MÉMOIRE EN RÉPONSE À L'AVIS DÉLIBÉRÉ DE LA MISSION RÉGIONALE D'AUTORITÉ ENVIRONNEMENTALE

Centrale Solaire de Domérat

***Commune de Domérat,
lieu-dit La Corderie***

Juillet 2023

Figure 6 : Évolution du site entre 1950 et 2020

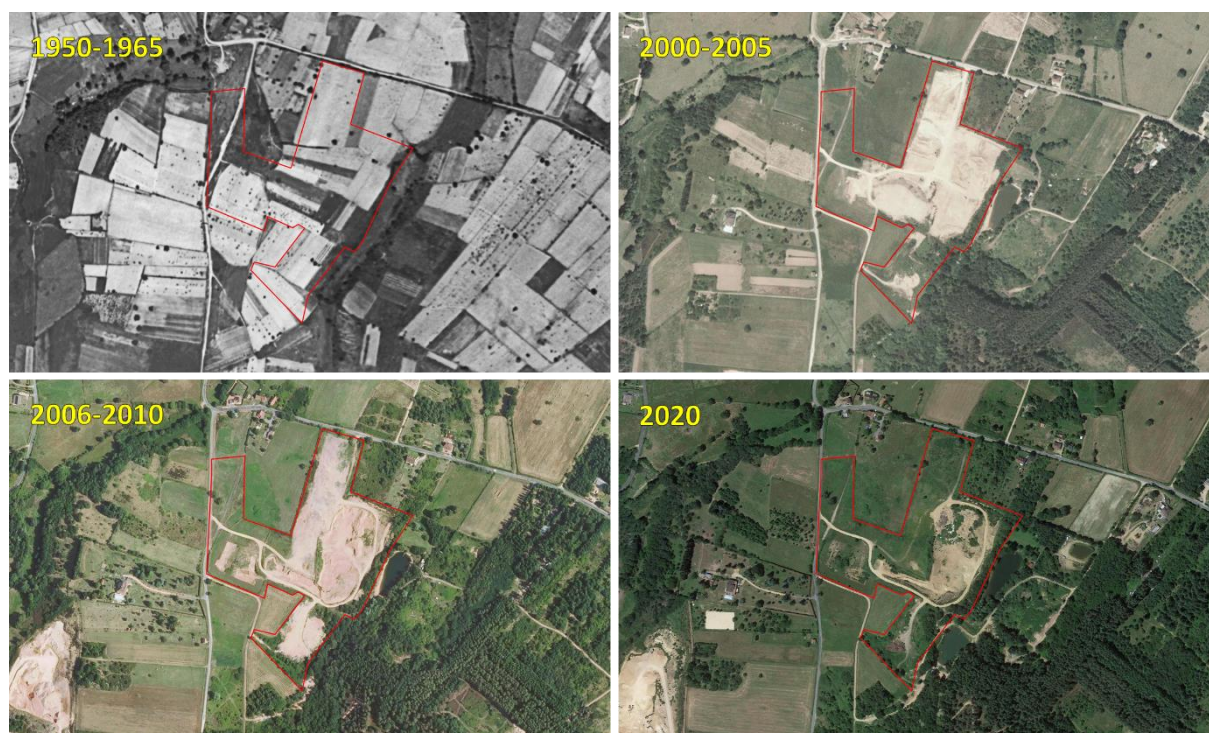
En outre, le chapitre sur l'aperçu de l'évolution probable de l'environnement en l'absence de mise en œuvre du projet a été reformulé (voir chapitre 1.1) par rapport au VNEI déposé. Bien que le texte figurant dans la colonne < en l'absence de mise en œuvre du projet > du Tableau 1 reprenne les mêmes éléments que celui du VNEI, il semble que la destruction inévitable des milieux aquatiques favorables aux amphibiens à la suite du remblaiement en cours de la carrière n'ait pas été suffisamment mis en évidence. Un passage complémentaire effectué en février 2023 illustre clairement le problème.

Ces éléments pour les volets faune et flore sont présentés dans le Tableau 1 et sur la Figure 6.

Figure 7 : Carte du raccordement envisagé entre le projet solaire de Domérat et le poste source de La Durre

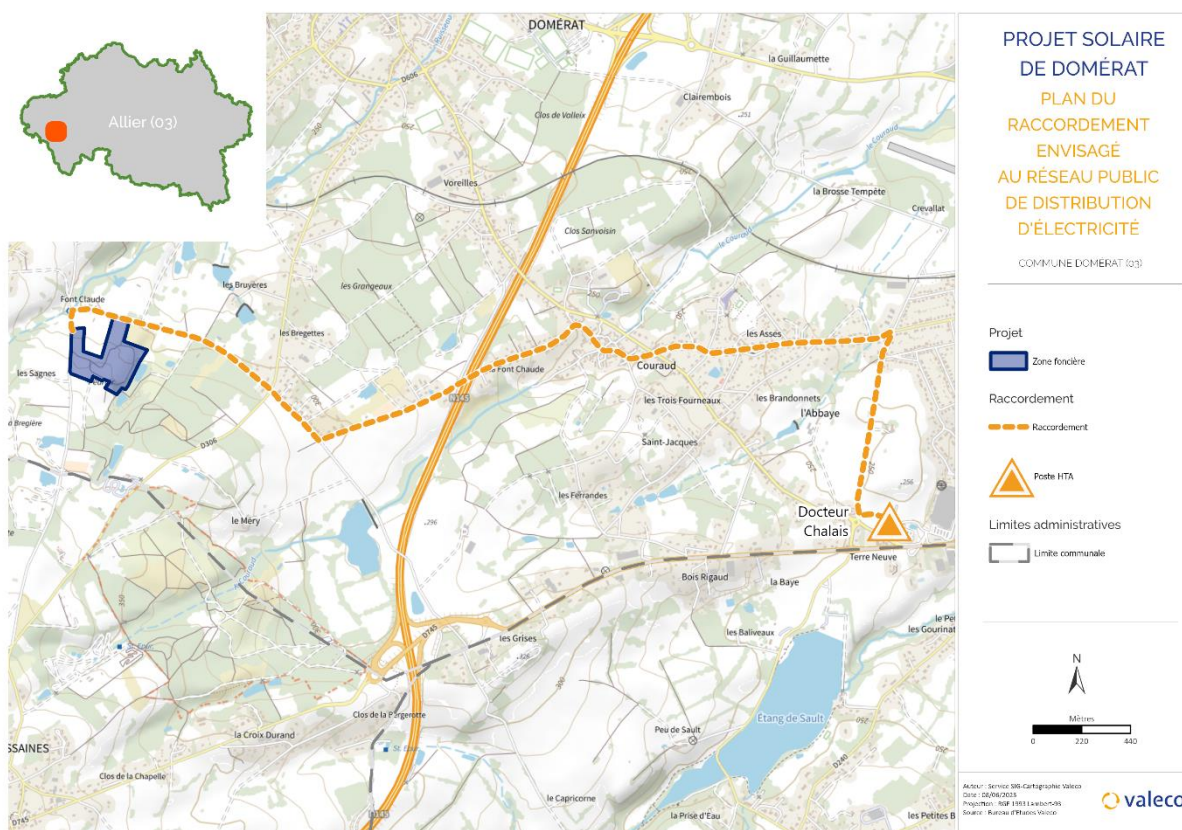
L'Autorité environnementale recommande d'inclure dans le périmètre du projet et donc de l'étude d'impact, le raccordement au réseau électrique, fonctionnellement lié au parc photovoltaïque, et les éventuels nécessaires renforcements du réseau électrique national, d'évaluer leurs incidences environnementales et de présenter les mesures prises pour les éviter, les réduire et si besoin les compenser.

Le raccordement désigne le réseau électrique externe qui relie le poste de livraison de la centrale solaire au poste source (infrastructure du réseau public de transport d'électricité). Le raccordement est réalisé par le gestionnaire du réseau de distribution, à savoir ENEDIS ou ses filiales locales, pour le compte du Maître d'Ouvrage qui est dans le cas présent Valeco. **Le porteur de projet n'est pas le décisionnaire concernant le tracé du raccordement entre le poste de livraison du projet et le poste source.**

Le tracé et des modalités de raccordement sont établis par ENEDIS après l'obtention du Permis de Construire, comme l'exige la réglementation actuelle. Le choix du tracé s'effectue à la suite d'une étude de plusieurs variantes par ENEDIS. Dans le cadre du projet de centrale solaire de Domérat le porteur de projet a pris l'initiative de demander au gestionnaire une pré analyse, nommée Proposition de raccordement Avant Complétude du dossier (PRAC), visant à connaître la solution de raccordement envisagée. Une réponse d'ENEDIS a été fournie le 06/10/2020 et conclut au raccordement selon le tracé présenté à la carte suivante. Ce tracé ne peut pas être considéré comme définitif mais permet d'évaluer les incidences probables sur l'environnement.

Le raccordement envisagé s'appuie sur la **Proposition de Raccordement Avant Complétude (PRAC)** du dossier pour le raccordement de la centrale solaire de Domérat au réseau public de distribution d'électricité, rédigée par ENEDIS le 2 mai 2023.

D'après cette PRAC l'installation sera raccordée directement en HTA au réseau public de distribution par l'intermédiaire d'un unique poste de livraison alimenté par une **antenne de 5,08 km** issue du départ MLUCC0606 (Beau Soleil) du Poste Source Montluçon. Le raccordement au réseau se fera depuis le **poste Docteur Chalais** via l'ajout d'une cellule HTA.

L'étude d'impact sera complétée de manière à présenter le tracé envisagé du raccordement, d'évaluer les impacts des travaux nécessaires, et de préciser la faisabilité vis-à-vis de la capacité d'accueil du poste source retenu.

Figure 9 : Sites dégradés sur le territoire de la Communauté d'agglomération de Montluçon

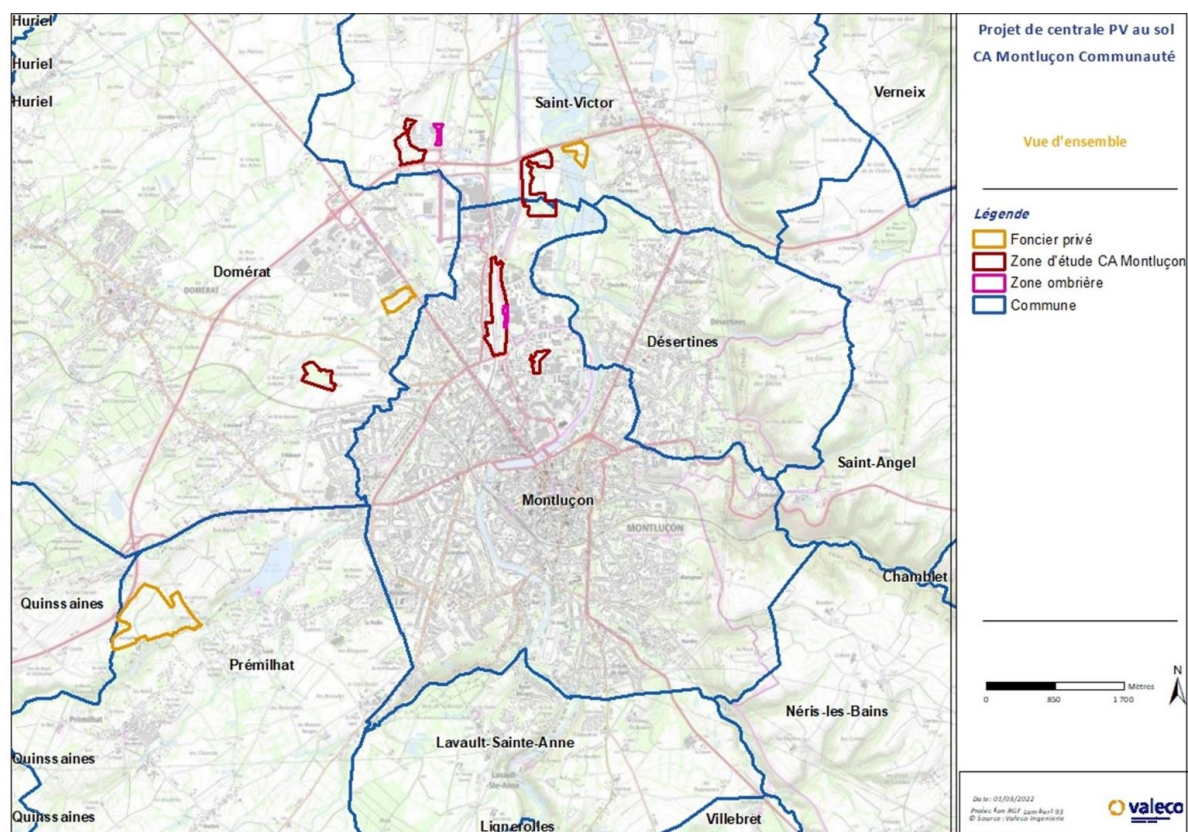
L'Autorité environnementale recommande de présenter des alternatives d'implantation de ce projet sur des espaces de moindre sensibilité environnementale et de justifier le choix retenu, notamment sur la base de critères environnementaux.

Dans le cadre du présent projet, **plusieurs sites ont été prospectés** sur la base d'une recherche des sites dégradés. Le territoire de la communauté d'agglomération Montluçon - Communauté regroupe ainsi quelques sites (ancien délaissé autoroutier, ancien délaissé SNCF, aérodrome).

Plusieurs contraintes empêchent le développement d'un projet photovoltaïque sur la plus grande partie de ces sites :

Figure 11 : Schéma de zonage de développement des projets d'énergies renouvelables, annexé à la délibération du conseil communautaire du 26 septembre 2022

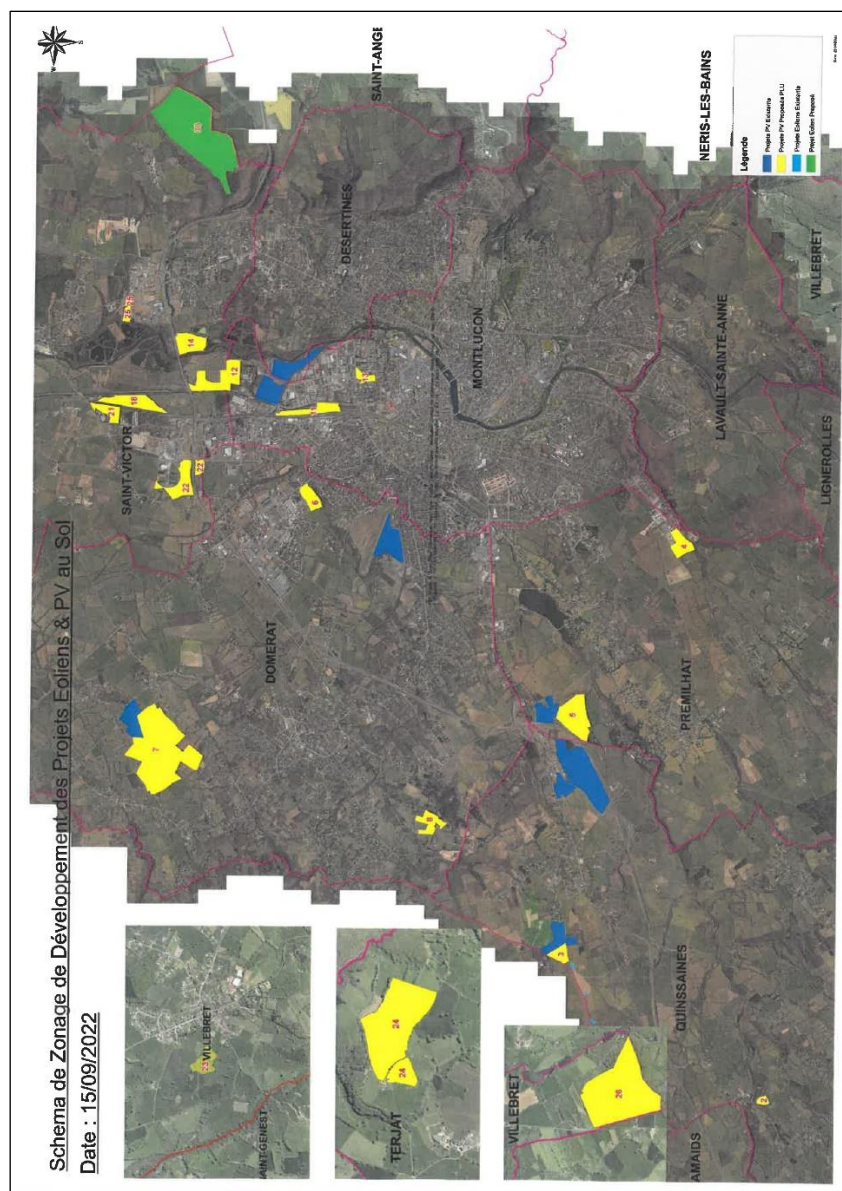
Enfin, le scénario retenu pour le projet n'est pas compatible avec le plan local d'urbanisme de Domérat, et ne prend pas en compte les réelles dispositions du Scot en vigueur, visant une planification maîtrisée. En outre, le projet ne s'articule pas avec le Sraddet, qui privilégie la protection des paysages et de la biodiversité.

Le projet de PLUi-H prévoit le classement de l'aire d'étude du projet de centrale photovoltaïque en zone **Npv**, correspondant généralement à une zone naturelle autorisant l'installation de panneaux photovoltaïques.

Une délibération du conseil communautaire, en date du 26 septembre 2022, approuve à l'unanimité un *schéma de zonage comme document d'intention de développement des projets d'énergies renouvelables sur le territoire de Montluçon Communauté*. Ce schéma de zonage référence le site de l'ancienne carrière au lieu-dit de la corderie comme < Projets PV proposés PLU > (sur la carte zone n°8 en jaune sur la commune de Domérat). La délibération du conseil communautaire est disponible en *Annexe 3. Délibération du Conseil Communautaire de Montluçon*.
